Mission régionale d'autorité environnementale

**Avis délibéré sur les projets d'exploitation de
2 parcs éoliens imbriqués
à Mairy-sur-Marne (51),
portés respectivement par les sociétés SEPE Les Trente Journées
et SEPE La Côte Ronde**

n°MRAe 2021APGE42

Illustration 10 : Carte des enjeux chiroptérologiques de la SEPE Les Trente Journées

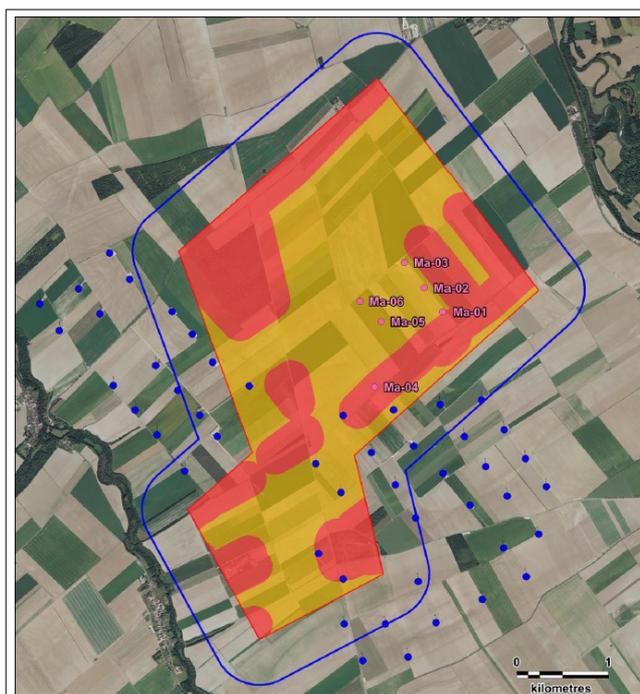
L'Ae rappelle également sa recommandation aux porteurs de projet de justifier le choix d'implantation de l'éolienne MA-04, située à moins de 200 m d'une haie, d'en présenter les impacts pour les habitats et les espèces notamment en s'appuyant sur les données de suivi de mortalité du parc voisin, et de proposer des mesures adaptées d'évitement, de réduction et de compensation, à défaut de l'éloigner au-delà des 200 m.

Illustration 11 : Carte des enjeux chiroptérologiques de la SEPE La Côte Ronde

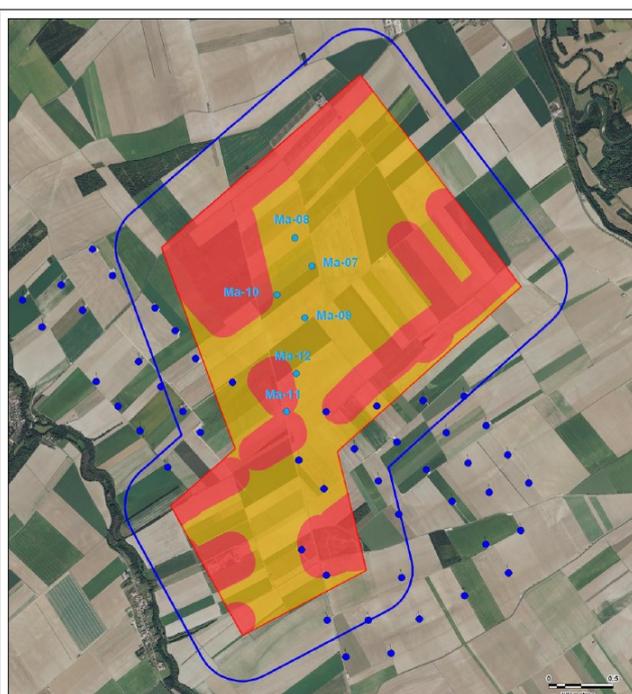
L'Ae réitère sa recommandation aux porteurs de projet de modifier l'emplacement de l'éolienne MA-11 du projet la Côte Ronde de sorte à maintenir une distance supérieure à 200 m à la haie d'intérêt présente, au vu de la rareté de ce type d'habitat refuge dans ce secteur.

Illustration 15 : Étude de l'espace de saturation visuelle de la SEPE les Trente Journées et de la SEPE la Côte Ronde au niveau de Coupetz.

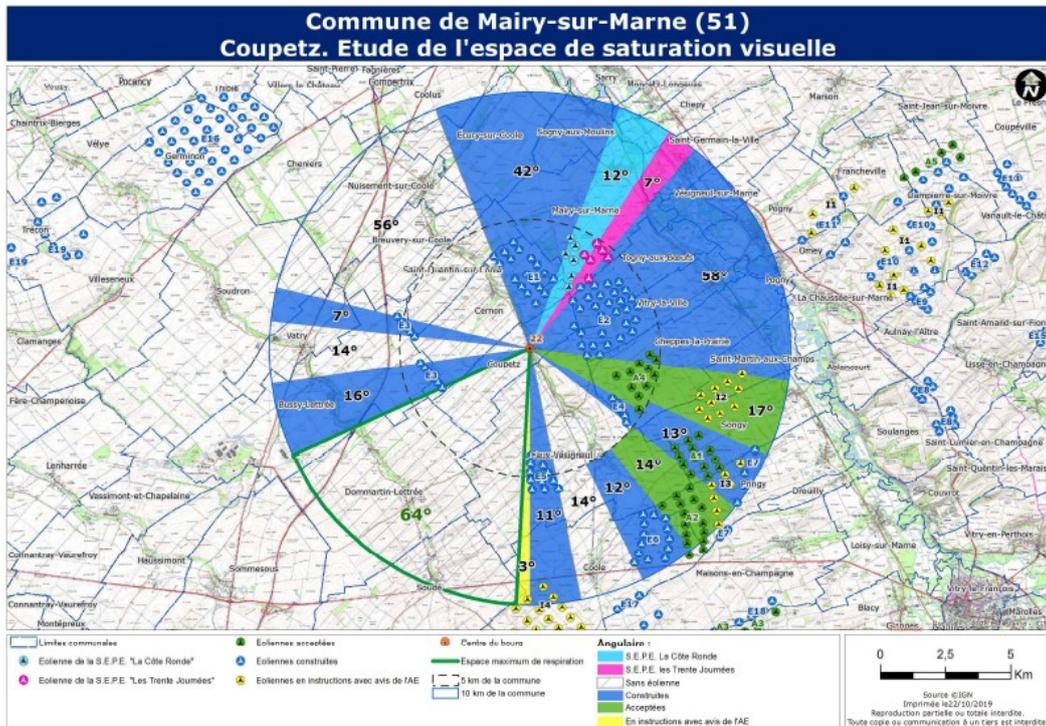
Au total, c'est donc un angle continu d'éolienne de 175° qui vient obstruer le village de Coupetz dans le rayon des 5/10 km.

L'analyse des photomontages depuis la commune de Coupetz montre que la ripisylve de la Coole masque les vues en direction du futur parc et qu'aucune éolienne n'est visible (Illustration ci-dessous).

Illustration 17 : Photomontage - Rue Saint Michel à Mairy-sur-Marne

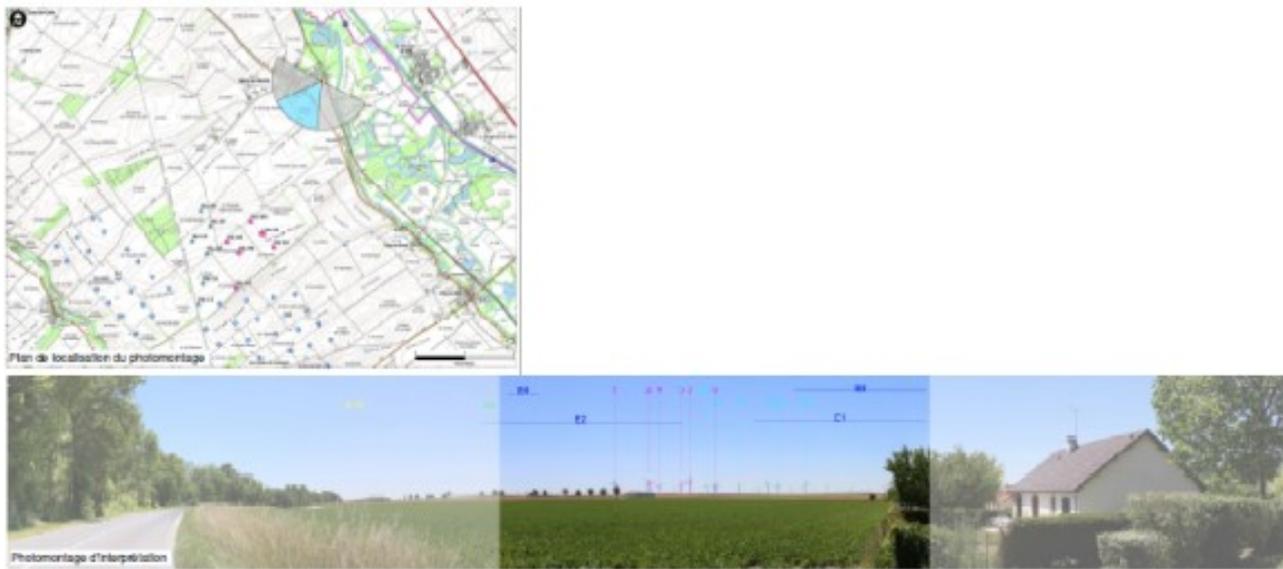
Les photomontages mettent en évidence que les éoliennes seront visibles depuis la commune de Mairy-sur-Marne, cette visibilité est ponctuelle et n'engendrant pas d'effet d'écrasement sur les habitations.

L'Ae considère que l'analyse globale est suffisante et que les incidences attendues en matière de paysage sont limitées et acceptables en raison notamment de la présence des boisements le long de la Coole qui permettent de masquer les éoliennes.
